### Administrativ rettelse nr. 28 til Herning Kommunes spildevandsplan 2015-2025, Erhvervsområde ved Mørup Syd

Figur 1. Nuværende spildevandsplanlægning for opland C10-1.P (venstre), nye matrikler (højre)

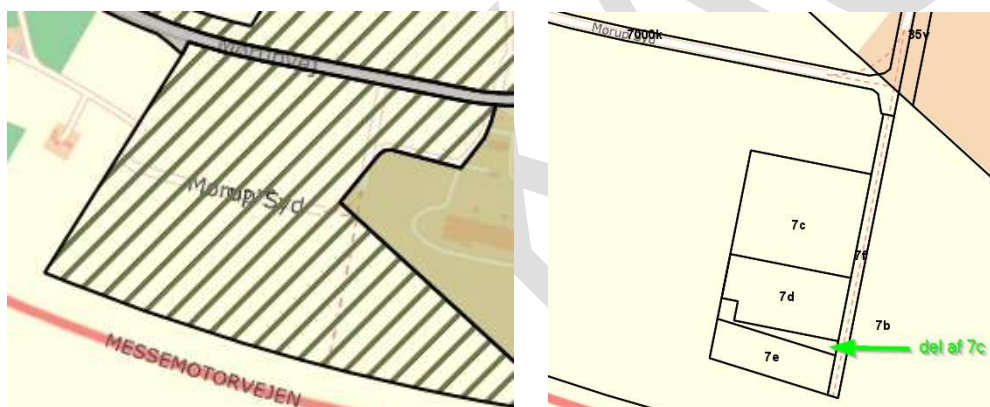
Ved Mørup Syd (opland C10-1.P) angiver spildevandsplanen, at området skal kloakeres med både regn- og spildevand. I forbindelse med etablering af virksomheden Sand Road ved Mørup Syd er der lavet matrikulære ændringer og udstykket 4 nye matrikler, herunder en vejmatrikel. (se figur 1).

Virksomheden Sand Road har ikke behov for spildevandskloak på alle sine matrikler (7c, 7d, 7e og 7f). Med denne administrative rettelse ændres spildevandsplanen, så der er overensstemmelse med de nye udstykninger og virksomhedens ønsker i forhold til kloakering. Der laves følgende ændringer (se figur 2 næste side):

- Opland C10-2.P oprettes som et opland med kloakeringsformen "Overfladeafvandning". Oplandet udgør 1,20 ha.
- Opland C10-3.P oprettes som et opland med samme kloakeringsform som C10-1.P (separat). Oplandet udgør 0,64 ha.
- Opland C10-4.P oprettes som et opland med samme kloakeringsform som C10-1.P (separat), men bebygges ikke. Oplandet udgør 0,41 ha.

- Opland C10-5.P oprettes som et opland med kloakeringsformen "Overfladeafvandning". Oplandet udgør 0,26 ha.
- Opland C12 reduceres i størrelse idet Herning Kommune har købt noget af jorden til etablering af Mørup Syd. Arealet lægges til C10-1.P. C12 ændrer størrelse fra 19,89 ha til 19,51 ha. Opland C10-1.P ændrer samlet set størrelse fra 33,47 til 31,33 ha
